INFORME DE CONTROL ESPECÍFICO N° 107-2024-2-0446-SCE

"EJECUCIÓN DE SERVICIOS PARA LA OBRA CREACIÓN DEL CENTRO COMUNAL COMERCIAL DE LA LOCALIDAD DE BELLAVISTA, DISTRITO DE SAN CRISTÓBAL, MARISCAL NIETO, MOQUEGUA"

INFORME DE CONTROL ESPECÍFICO Nº 107-2024-2-0446-SCE

Cuadro n.° 5
Evaluación del servicio de estructura metálica y cubierta a todo costo según los planos adjuntos en los términos de referencia

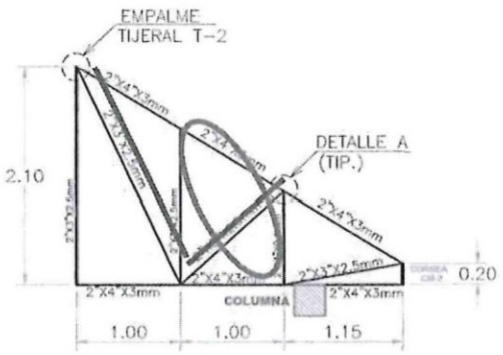
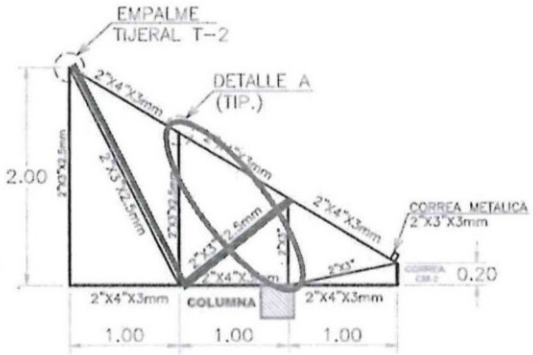
TÉRMINOS DE REFERENCIA	VISITA DE INSPECCIÓN
1	**TIJERAL TIPO T-7:**  **TIJERAL TIPO - 7**	Se identificó el tijeral Tipo T-7 y sus componentes.  Nótese la falta del diagonal de 2" x3" x 2,5mm Nótese diagonal de 2" x3" x 2,5mm invertido según el plano E—SC09 de los términos de referencia.
	Observación	No cumple el tijeral Tipo T-7 con el plano E- SC09 de los términos de referencia, toda vez que en sus componentes falta una diagonal de 2" x3" x 2,5mm y otro diagonal de 2" x3" x 2,5mm se encuentra invertido al diseño.
2	**TIJERAL TIPO T-8:**  **TIJERAL TIPO - 8**	Se identificó el tijeral Tipo T-8 y sus componentes.  Nótese diagonal de 2" x3" x 2,5mm invertido según el plano E—SC09 de los términos de referencia. Nótese la falta del diagonal de 2" x3" x 2,5mm
	Observación	No cumple el tijeral Tipo T-8 con el plano E- SC09 de los términos de referencia, toda vez que en sus componentes falta una diagonal de 2" x3" x 2,5mm y otro diagonal de 2" x3" x 2,5mm se encuentra invertido al diseño.

TÉRMINOS DE REFERENCIA	VISITA DE INSPECCIÓN
3	**TIJERAL TIPO T-5:**  **TIJERAL TIPO - 5**	Se identificó el tijeral Tipo T-5 y sus componentes.  Nótese la falta del diagonal de 2" x3" x 2,5mm Nótese diagonal de 2" x3" x 2,5mm invertido según el plano E—SC09 de los términos de referencia.
	Observación	No cumple el tijeral Tipo T-5 con el plano E- SC09 de los términos de referencia, toda vez que en sus componentes falta una diagonal de 2" x3" x 2,5mm y otro diagonal de 2" x3" x 2,5mm se encuentra invertido al diseño.
4	**TIJERAL TIPO T-6:**  **TIJERAL TIPO - 6**	Se identificó el tijeral Tipo T-6 y sus componentes.  Nótese diagonal de 2" x3" x 2,5mm invertido según el plano E—SC09 de los términos de referencia. Nótese la falta del diagonal de 2" x3" x 2,5mm
	Observación	No cumple el tijeral Tipo T-6 con el plano E- SC09 de los términos de referencia, toda vez que en sus componentes falta una diagonal de 2" x3" x 2,5mm y otro diagonal de 2" x3" x 2,5mm se encuentra invertido al diseño.

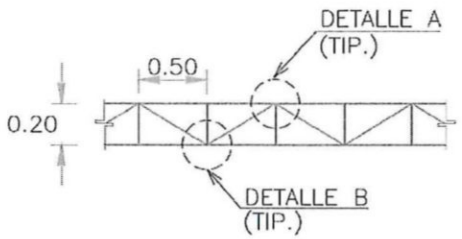
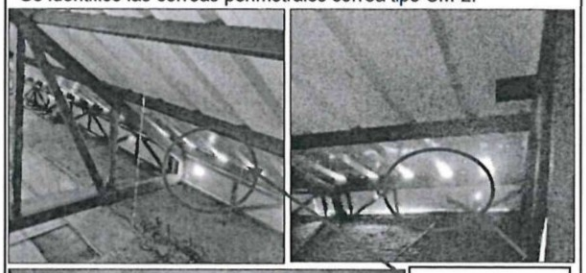
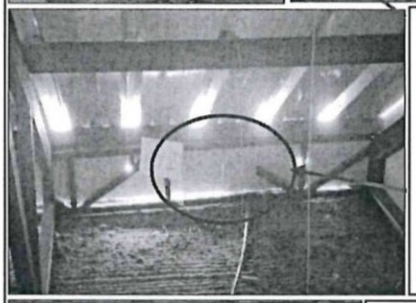
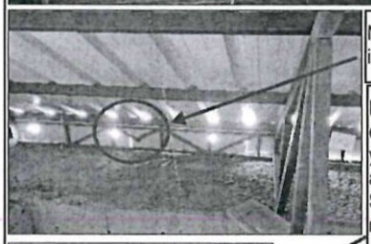
TÉRMINOS DE REFERENCIA	VISITA DE INSPECCIÓN
	CORREA PERIMETRAL CM-2:  ELEVACION TIPICA DE CORREA CM–2 CONEXIONES SOLDADAS: E–7018, e=1/8" SECCION TIPICA: □ 1"X1"X2MM	Se identificó las correas perimetrales correa tipo CM-2.   En la correa perimetral CM-2 ubicada en el eje 2-2, faltan diagonales.  Nótese diagonales incompletos en el eje 2-2. Nótese en el eje 2-2 estructuras incompletas y no continuas de acuerdo al plano E-SC09 de los términos de referencia.    Los ejes A-A, D-D y 7-7 se encuentran según el plano E-SC09 de los términos de referencia.
	Observación	No cumple, la correa perimetral CM-2, se encuentra incompleta, toda vez que en la correa perimetral CM-2 ubicada en el eje 2-2, faltan diagonales; asimismo, las estructuras no son continuas según lo indicado en el plano E- SC09 de los términos de referencia.

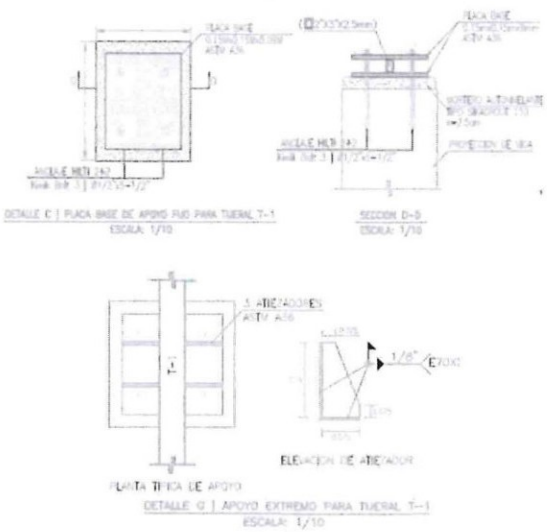
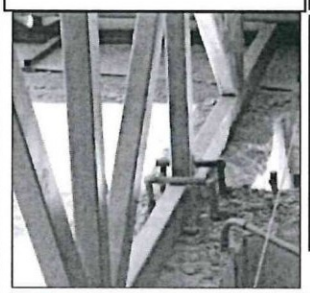
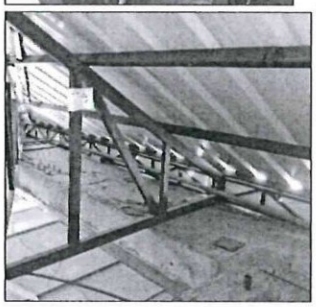
TÉRMINOS DE REFERENCIA	VISITA DE INSPECCIÓN
6	**ANCLAJES:**  	En los apoyos del tijeral T-1 se observó que no corresponde al del plano E- SC09 de los términos de referencia.   En la intersección del eje 7-7 y E-E el apoyo del tijeral Tipo T-1 no es el anclaje HLTI, ni tiene los atiezadores que detalla el plano E- SC09. En la intersección del eje 8-8 y E-E el apoyo del tijeral Tipo T-1 no es el anclaje HLTI , ni tiene los atiezadores que detalla el plano E- SC09.  En la intersección del eje 8- y F-F el apoyo del tijeral Tipo T-1 no es el anclaje HLTI , ni tiene los atiezadores que detalla el plano E- SC09, se encuentra en su lugar soldado a fierro corrugado de construcción.  En el eje 10-10 se observa placa base suelta.
	Observación	No cumple, los anclajes de los tijerales tipo T-1 no fueron colocados según el detalle del plano E- SC09 de los términos de referencia, corroborando que en los puntos de apoyo solo se ha colocado una placa base, faltando los anclajes "HILTI", y en otros puntos se encuentran soldados a fierros corrugados de construcción; en este sentido el mencionado tijeral se encuentra apoyado y sostenido por su propio peso sobre las vigas de concreto armado.

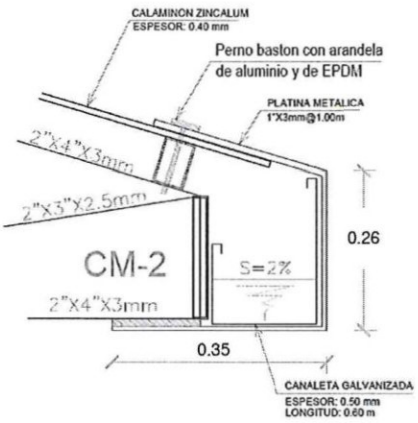
TÉRMINOS DE REFERENCIA	VISITA DE INSPECCIÓN
7	**CANALETA:**  	    En el perímetro de la cobertura se observó que la sujeción de la canaleta es por medio de platinas metálicas en forma de "L" amarradas con alambres galvanizados, siendo según plano E- SC09 de los términos de referencia, platinas metálicas en forma de "C" y con pernos de sujeción.
	Observación	No cumple, la sujeción de la canaleta no corresponde al plano E-SC09 de los términos de referencia, evidenciando que no se colocaron las platinas en forma de "C", ni los pernos de sujeción, sólo se colocó platina metálica en forma de "L" amarrado con alambres galvanizados.

Cuadro n.° 3

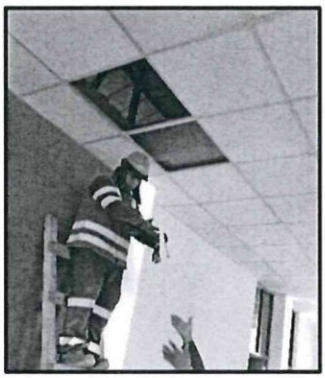
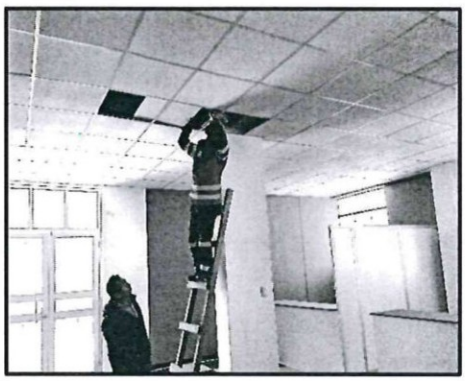
(...) se procedió a escoger al azar cinco (5) baldosas en los lugares que no se ha desmontado el falso cielo raso, obteniendo rango entre 3,45 mm y 3,91 mm. de espesor.

Por lo tanto, de la muestra seleccionada de las baldosas instaladas en el segundo nivel de la Obra, donde el espesor varía de 3mm a 3,93mm se evidenció que, la ejecución del servicio de suministro e instalación de cielorraso con baldosa, incumple los términos de referencia; toda vez que, las baldosas no están acorde con el espesor de 6mm requerido en los términos de referencia de la orden de servicio n.° 00000173 de 4 de noviembre de 2022. Teniendo como área interior del segundo nivel con colocación de falso cielo raso, tal como se muestra a continuación:

Plano ARQ: A-01 - Planta, contenido: Vista en planta del Primer Sótano lámina

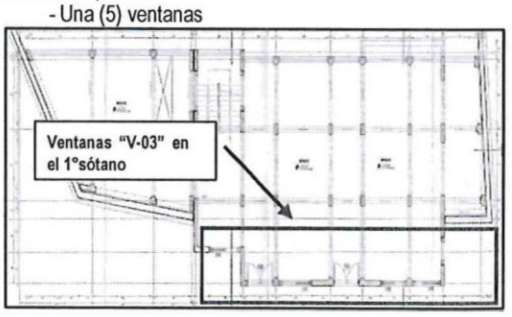
- Cinco (5) ventanas, tipo *Ventana V-03*
Medición insitu de ventanas "Ejes A – B"
<table>
<tr><th colspan="2" rowspan="2"></th><th colspan="5">REAL</th><th rowspan="2">PLANO</th></tr>
<tr><th>Entre eje 4B-5</th><th>Entre eje 5-6</th><th>Entre eje 6-7</th><th>Entre eje 8-9</th><th>Entre eje 9-10</th></tr>
<tr><td rowspan="3">Ventana V-03</td><td>Ancho (m)</td><td>1.50</td><td>1.49</td><td>1.50</td><td>1.50</td><td>1.55</td><td>1.50</td></tr>
<tr><td>Altura (m)</td><td>1.50</td><td>1.50</td><td>1.50</td><td>1.50</td><td>1.50</td><td>1.50</td></tr>
<tr><td>Alfeizer (m)</td><td>1.33</td><td>1.44</td><td>1.22</td><td>1.23</td><td>1.24</td><td>1.30</td></tr>
</table>

Variaciones en la dimensión del alfeizer de las ventanas.

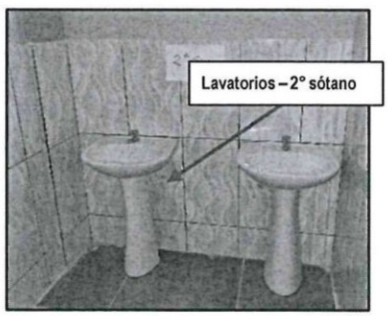
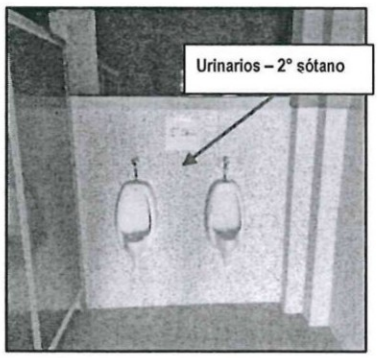
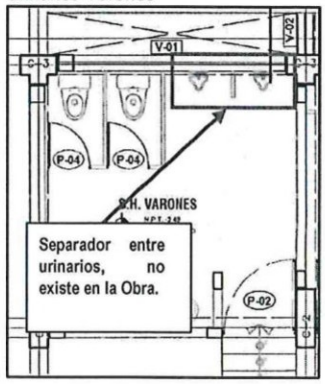
EJECUTADO INSITU	SERVICIO DE REPLANTEO
	OBSERVACIÓN	No cumple, el plano denominado: Planta, contenido: Vista en planta del Primer Sótano lámina y/o código ARQ A-01, toda vez que, este plano no es fiel realce de lo ejecutado en la Obra, habiendo incongruencias como: las medidas de los alfeizer, ya que no corresponden en ningún caso al plano del servicio según lo indicado en el plano A-01.
2	**Segundo sótano:** Se identificó lo siguiente: a) Depósito b) Servicios higiénicos Varones: - Dos (2) urinarios. - Tres (3) lavatorios. - Dos (2) Inodoros. c) Servicios higiénicos Damas: - Dos (2) lavatorios. - Tres (3) Inodoros. d) Tragaluz **Servicios Higiénicos de Segundo Sótano** ▪ Lavatorios Damas  ▪ Urinarios Varones  	**Plano ARQ: A-02 - Planta, contenido: Vista en planta del Segundo Sótano** Al respecto se tiene el plano denominado: Planta, contenido: Vista en planta del Segundo Sótano, lámina y/o código ARQ A-02, en las que se considera en el diseño lo siguiente: a) Depósito b) Servicios higiénicos Varones: - Dos (2) urinarios. - Tres (3) lavatorios. - Dos (2) Inodoros. c) Servicios higiénicos Damas: - Un (1) lavatorio doble. - Tres (3) Inodoros. d) Tragaluz En este sentido, se observa que se presentan incongruencias en los servicios higiénicos y ventanas tal como: **Servicios Higiénicos de Segundo Sótano** ▪ Lavatorios Damas  ▪ Urinarios Varones

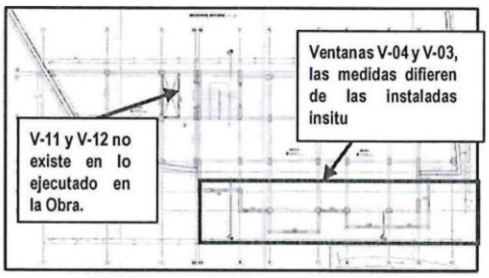
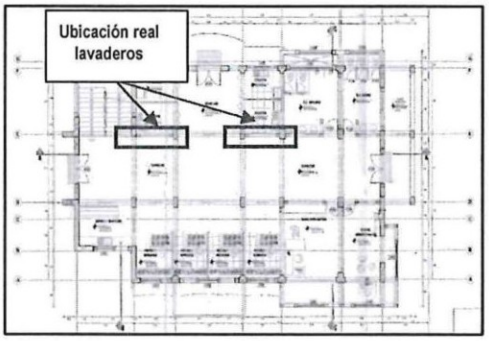
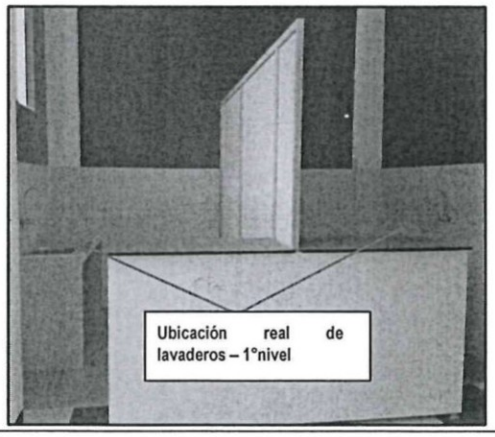
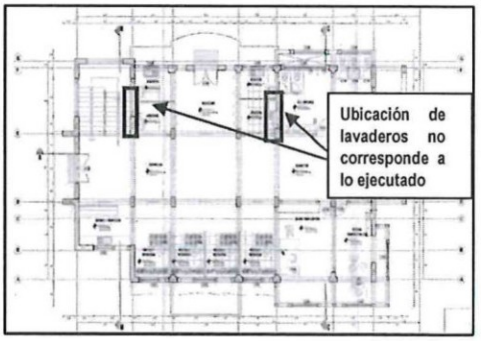
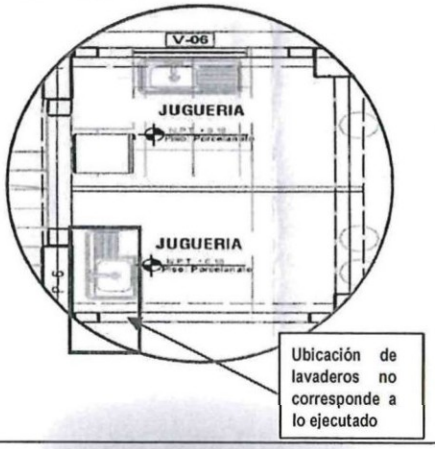
<table>
<tr><th></th><th>EJECUTADO INSITU</th><th>SERVICIO DE REPLANTEO</th></tr>
<tr><td></td><td>
Ventanas – Segundo Sótano:
Se identificó lo siguiente:
Área de tragaluz:
- Cero (0) ventanas.
Área de depósito:
- Ventanas (6) ventanas.
Ventanas área de depósito:
- Medidas de ventanas V-03.
		REAL		PLANO
		Entre eje 4B-5	Entre eje 5-6	
Ventana V-03	Ancho (m)	1.490	1.485	1.50
	Altura (m)	1.470	1.50	1.50
	Alfeizer (m)	1.540	1.435	1.30
- Medidas de ventanas V-04.
		REAL	PLANO
		Entre eje 6-7	
Ventana V-04	Ancho (m)	2.00	2.00
	Altura (m)	2.00	2.00
	Alfeizer (m)	1.22	1.30
OBSERVACIÓN
</td><td>

Ventanas – Segundo Sótano:
Se identificó:
Área de tragaluz:
- Dos (2) ventanas.
Área de depósito:
- Ventanas (6) ventanas.
Segundo sótano - Plano (Ventanas):
Segundo sótano - Cuadro de Vanos:
CUADRO DE VANOS
SEGUNDO SOTANO
	ANCHO	ALTURA	ALFEIZER	OBSERVACIÓN
PUERTAS				
P-02	1.20	3.00	-	MADERA CONTRAPLACADA - COLOR CEDRO
P-04	0.70	2.00	-	PRE-FABRICADO
VENTANAS				
V-01	3.75	0.70	2.30	VIDRIO TEMPLADO SIST. MODUGLAS COLOR GRIS
V-02	0.65	0.70	2.30	VIDRIO TEMPLADO SIST. MODUGLAS COLOR GRIS
V-03	1.50	1.50	1.30	VIDRIO TEMPLADO SIST. MODUGLAS COLOR GRIS
V-04	2.00	2.00	1.30	VIDRIO TEMPLADO SIST. MODUGLAS COLOR GRIS
V-1	3.85	1.90	1.00	VIDRIO TEMPLADO SIST. MODUGLAS COLOR GRIS
V-2	5.80	2.10	1.00	VIDRIO TEMPLADO SIST. MODUGLAS COLOR GRIS
Medidas del plano de servicio difieren de lo ejecutado, en particular de las medidas de los alfeizer.
No cumple, el plano denominado: Planta, contenido: Vista en planta del Segundo Sótano, lámina y/o código ARQ A—02, toda vez que, este plano no es fiel realce de lo ejecutado en la Obra, habiendo incongruencias como: en los lavatorios encontrados en el baño de damas no corresponde al graficado en el plano del servicio, también en el baño de varones no existe en la infraestructura el separador de policarbonato que se observa en el plano ARQ A-02.
Asimismo, no cumple el plano denominado: Planta, contenido: Vista en planta del Segundo Sótano, lámina y/o código ARQ A-02,ya que hay incongruencias en las dimensiones de las ventanas V-03 y V-04 del área del depósito, asimismo en el área del tragaluz,no existen las ventanas que se observa en el plano del servicio según lo indicado en el plano ARQ A-02.
</td></tr>
</table>

Primer Nivel - Plano:

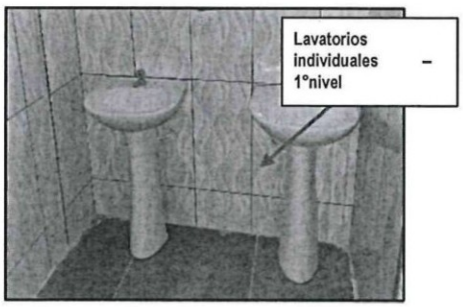
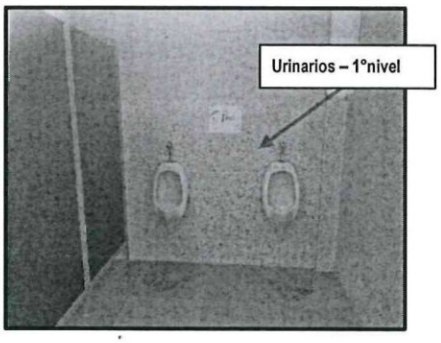
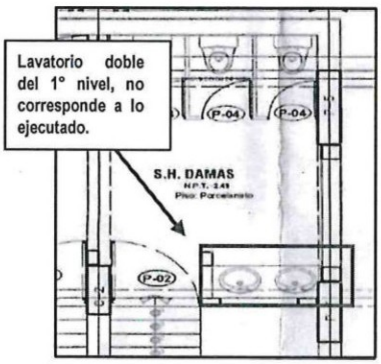
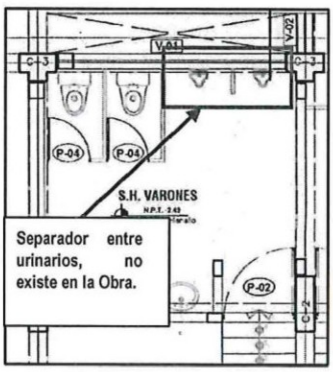
Medidas del plano de servicio difieren de lo ejecutado, en particular de las medidas de los alfeizer.

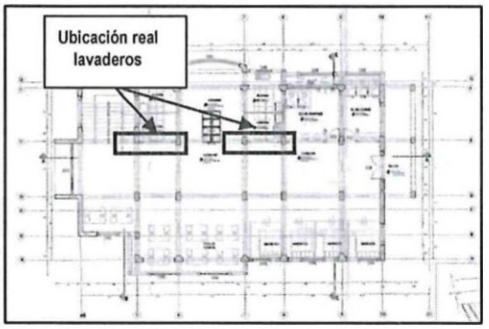
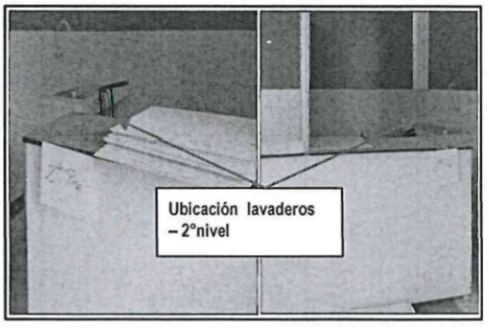
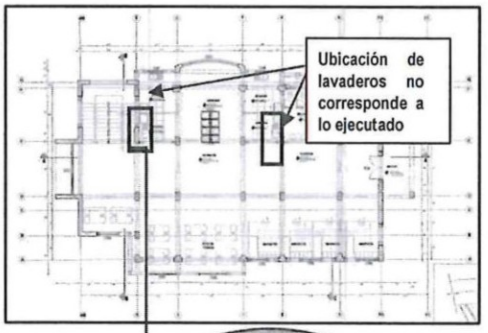
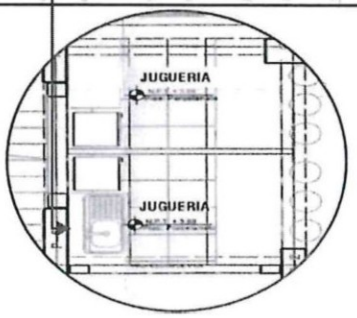
EJECUTADO INSITU	SERVICIO DE REPLANTEO
	Servicios Higiénicos de Primer Nivel Se identificó lo siguiente: Servicios higiénicos Varones: - Dos (2) urinarios. - Tres (3) lavatorios. - Dos (2) Inodoros. Servicios higiénicos Damas: - Dos (2) lavatorios. - Tres (3) Inodoros. **Lavatorios y urinarios – Primer nivel:** ▪ Lavatorios Damas  ▪ Urinarios Varones  	**Servicios Higiénicos de Primer Nivel** Al respecto se tiene el plano denominado: Planta, contenido: Vista en planta del Segundo Sótano, lámina y/o código ARQ A—03, en las que se observa lo siguiente: Servicios higiénicos Varones: - Dos (2) urinarios. - Tres (3) lavatorios. - Dos (2) Inodoros. Servicios higiénicos Damas: - Un (1) lavatorio doble. - Tres (3) Inodoros. **Lavatorios y urinarios – Primer nivel:** ▪ Lavatorios Damas  ▪ Urinarios Varones 
	OBSERVACIÓN	No cumple, el plano denominado: Plantas, contenido: Vista en planta del Primer nivel, lámina y/o código ARQ A—03, no es fiel realce de lo ejecutado en la Obra, habiendo incongruencias como: en la posición real en la cual se encuentran los lavaderos del área de juguería del primer nivel, no es la indicada en el plano ARQ A-03. Asimismo, no cumple, habiendo diferencia en las dimensiones de las ventanas V-03 y V-04 del área del

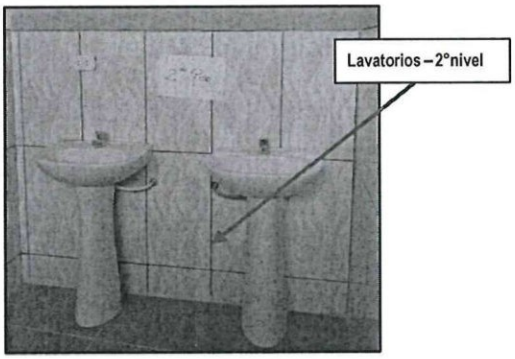
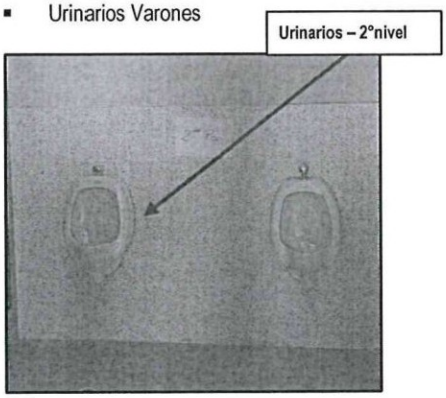
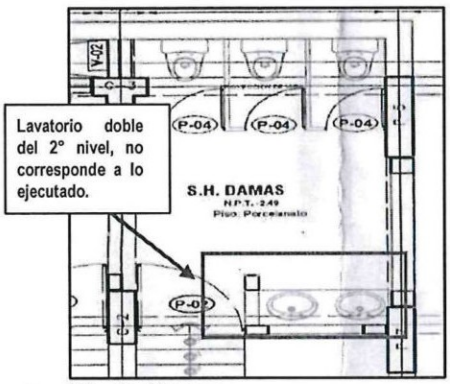
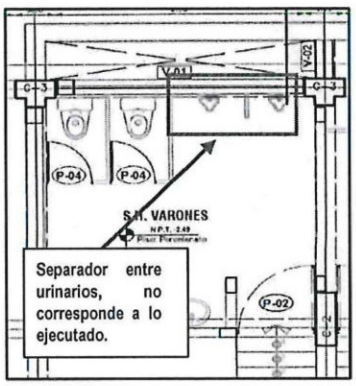
EJECUTADO INSITU	SERVICIO DE REPLANTEO
		depósito, también en el área del tragaluz,no existen las ventanas que se observa en el plano ARQ A-03. También, no cumple, existe diferencia en los lavatorios encontrados en el baño de damas, no corresponde al graficado en el plano del servicio, también en el baño de varones no existe en la infraestructura el separador de policarbonato que se observa en el plano ARQ A-03.
4	**Segundo Nivel:** Se indentificó las siguientes áreas: a) Juguerías (4) b) Corredor c) Patio de comidas d) Abarrotes (4) e) Servicio Higiénico de Varones (1) f) Servicios Higiénicos de Damas (1) **Lavaderos - Segundo nivel juguería:** Se identificó lo siguiente: Área de juguería: - Cuatro (4) lavaderos. **Lavaderos - Segundo nivel juguería:**   	**Plano ARQ: A-04 - Planta, contenido: Vista en planta del Segundo Nivel:** Al respecto se tiene el plano denominado: Planta, contenido: Vista en planta del Segundo Nivel , lámina y/o código ARQ A-04, en las que se considera en el diseño lo siguiente: a) Juguerías (4) b) Corredor c) Patio de comidas d) Abarrotes (4) e) Servicio Higiénico de Varones (1) f) Servicios Higiénicos de Damas (1) **Lavaderos - Segundo nivel juguería:** Al respecto se tiene el plano denominado: Plantas, contenido: Vista en planta del segundo nivel, lámina y/o código ARQ A—04. Se identificó lo siguiente: Área de juguería: - Cuatro (4) lavaderos. **Lavaderos - Segundo nivel juguería:**

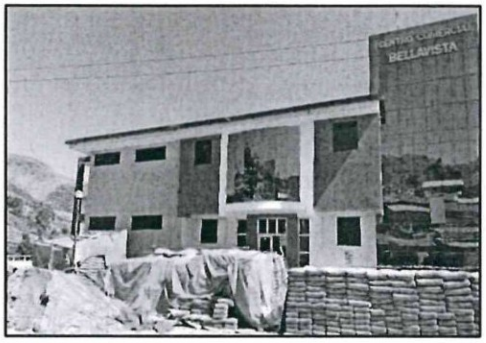
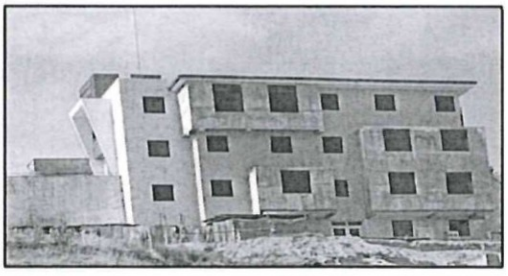
EJECUTADO INSITU	SERVICIO DE REPLANTEO
	Servicios Higiénicos de Segundo Nivel: Se identificó lo siguiente: Servicios higiénicos Varones: - Dos (2) urinarios. - Tres (3) lavatorios. - Dos (2) Inodoros. Servicios higiénicos Damas: - Dos (2) lavatorios. - Tres (3) Inodoros. **Lavatorios y urinarios – Segundo nivel:** ▪ Lavatorios Damas  ▪ Urinarios Varones  	**Servicios Higiénicos de Segundo Nivel:** Al respecto se tiene el plano denominado: Planta, contenido: Vista en planta del Segundo Sótano lámina y/o código ARQ A—04, en las que se observa lo siguiente: Servicios higiénicos Varones: - Dos (2) urinarios. - Tres (3) lavatorios. - Dos (2) Inodoros. Servicios higiénicos Damas: - Un (1) lavatorio doble. - Tres (3) Inodoros. **Lavatorios y urinarios – Segundo nivel:** ▪ Lavatorios Damas  ▪ Urinarios Varones 
	OBSERVACIÓN	No cumple, el plano denominado: Plantas, contenido: Vista en planta del segundo nivel, lámina y/o código ARQ A—04 toda quez que este plano no es fiel realce de lo ejecutado en la Obra, habiendo incongruencias como: en la posición real de los lavaderos del área de juguería del segundo nivel, no es la indicada en el plano ARQ A-04. Asimismo, no cumple, toda vez que, existe diferencia en los lavatorios encontrados en el baño de damas, no corresponde al graficado en el plano del servicio, también en el baño de varones no existe en la infraestructura el separador de policarbonato que se observa en el plano ARQ A-04.

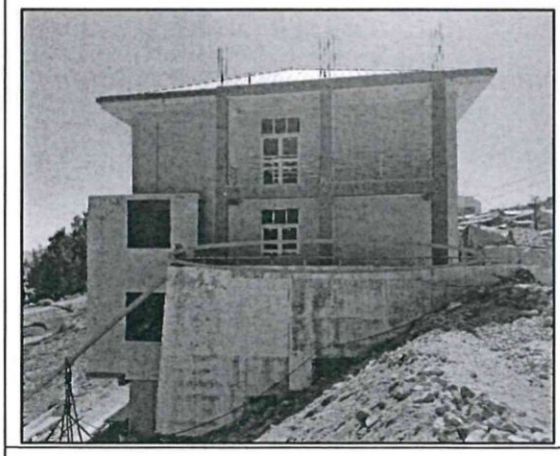
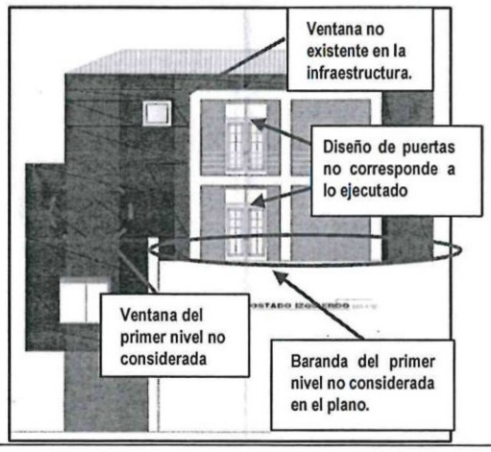
EJECUTADO INSITU	SERVICIO DE REPLANTEO
	OBSERVACIÓN	No cumple, el plano denominado: Elevaciones, contenido: Elevación posterior, lámina y/o código A-05, toda vez que este plano no es fiel realce de lo ejecutado en la Obra, habiendo incongruencias como faltan graficar cuatro (4) ventanas distribuidas en: dos (2) en el segundo nivel, una (1) ventana en el primer nivel, una (1) ventana en el segundo sótano, asimismo el diseño de las puertas del primer sótano no corresponde al plano A-05.
7	**Fachada exterior derecha:** Se identificó lo siguiente: Primer nivel: - Una (1) puerta. Segundo nivel: - Un (1) ventanal.  	**Fachada exterior derecha:** Al respecto se tiene el plano denominado: Elevaciones, contenido: Elevación costado derecho, lámina y/o código A-06, en las que se observa lo siguiente: Primer nivel: - Una (1) puerta Segundo nivel: - Una (1) ventanal - Una (1) ventana 
	OBSERVACIÓN	No cumple, el plano denominado: Elevaciones, contenido: Elevación costado derecho, lámina y/o código A-06, toda vez que este plano no es fiel realce de lo ejecutado en la Obra, habiendo incongruencias como: en la ventana del segundo nivel no existe en lo ejecutado, asimismo el diseño del ventanal del segundo nivel y de la puerta del primer nivel ejecutado "in situ", no corresponden al plano A-06.

EJECUTADO INSITU	SERVICIO DE REPLANTEO
8	**Fachada exterior izquierda:** Se identificó lo siguiente: Segundo sótano: - Una (1) ventana Primer nivel: - Una (1) puerta - Una (1) ventana - Una (1) baranda metálica Segundo nivel: - Una (1) baranda metalica - Una (1) puerta. 	**Fachada exterior izquierda**: Al respecto se tiene el plano denominado: Elevaciones, contenido: Elevación costado izquierdo, lámina y/o código A—06, en las que se observa lo siguiente: Segundo sótano: - Una (1) ventana Primer nivel: - Una (1) puerta Segundo nivel: - Una (1) ventana - Una (1) baranda metalica - Una (1) puerta. 
	OBSERVACIÓN	No cumple, toda vez que el plano denominado: Elevaciones, contenido: Elevación costado izquierdo, lámina y/o código A—06 toda vez que este plano no es fiel realce de lo ejecutado en la Obra, habiendo diferencia en la ventana y la baranda del primer nivel no aparecen en el mencionado plano, asimismo en el segundo nivel no existe la ventana que se observa en el plano del servicio, también el diseño de las puertas tanto del primer y segundo nivel no corresponden al plano A—06.
